CP200

Informações e detalhamento de versões. Avisos sobre possíveis incompatibilidades.

Documentação de alterações realizadas

Notas de Versões - CP200-PROX

- SO1.72, AP 8.23b e AP8.24 e Placa REV2.1

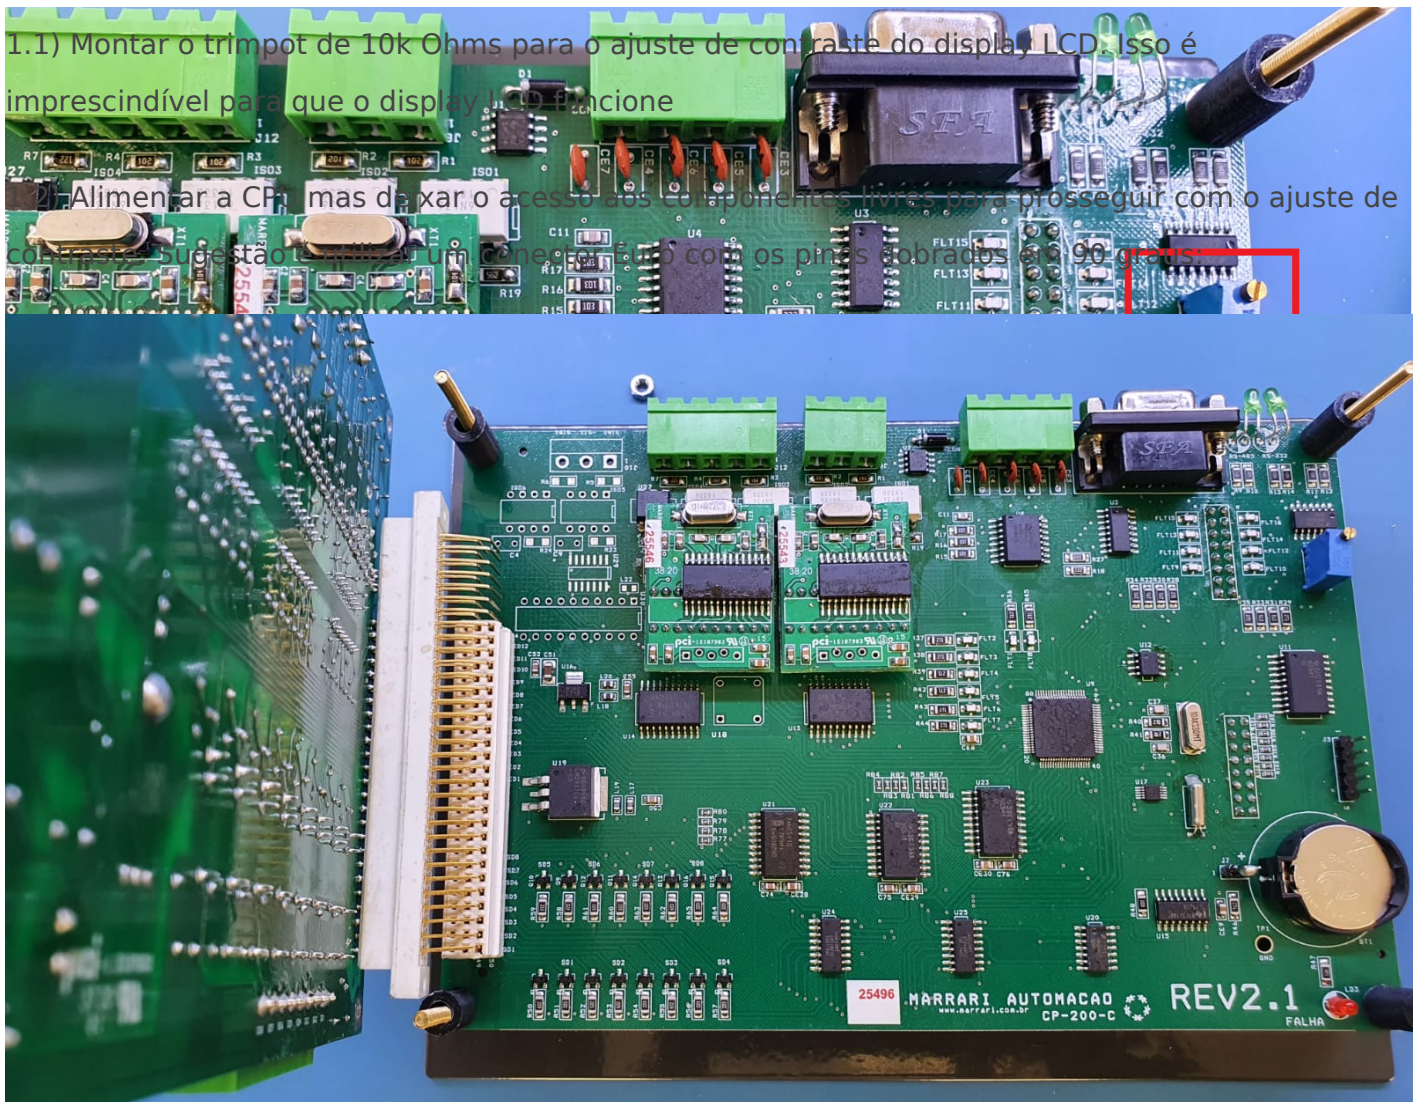
01/02/20 Melhorias Software Base: CP200_PROX.c (Versao 8.23b Jun/19)

Criar o Parametro de Ponta de Entrada: Fina ou Grossa (Supervisao + Bco de Dados)

Tela Oculta de Falha de medicao (F1) - Congelar valores da ultima falha

Mostrar no F1 o Temporizador de Maquina Parada (SG3) + o Flag de Parada Program via PC (W85)

+ Fixar Endereco do Temporizador de Maquina Parada (SG3)

Retirar a senha para abir novo lote

Implementar o registro do Segundo no Bco de Dados dos Alarmes

Alterado o Valor MIN do Parametro "MQP - Tempo de Maquina Parada" de 30 para 10 seg

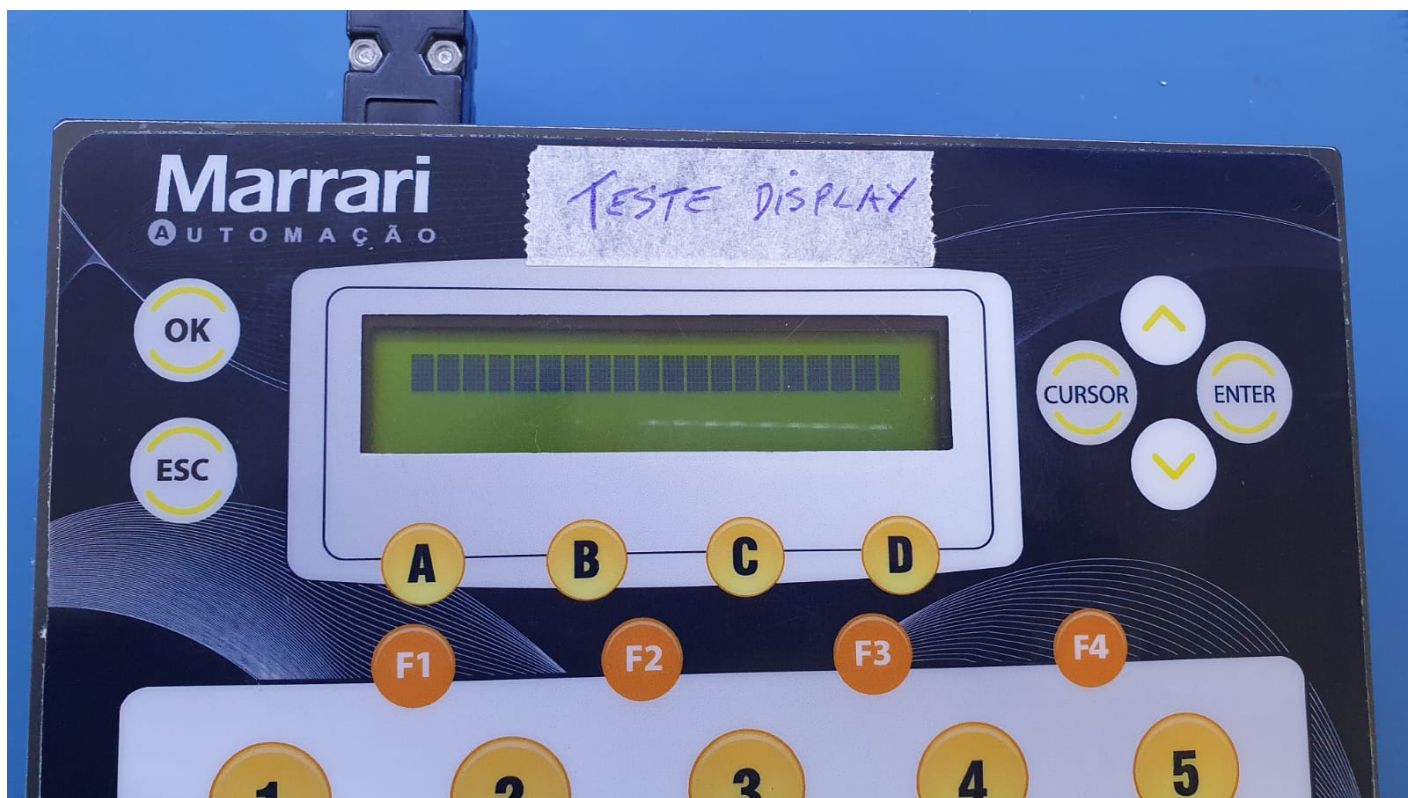
1.3) Ligar o CLP em modo bootloader, conectando o cabo de gravação RS-232.

1.4) Ajustar o trimpot até que apareça a primeira linha do display cheia, conforme a figura abaixo:

1.5) Reiniciar o CLP em modo normal e fazer o ajuste fino no contraste verificando o destaque das letras em relação ao fundo.
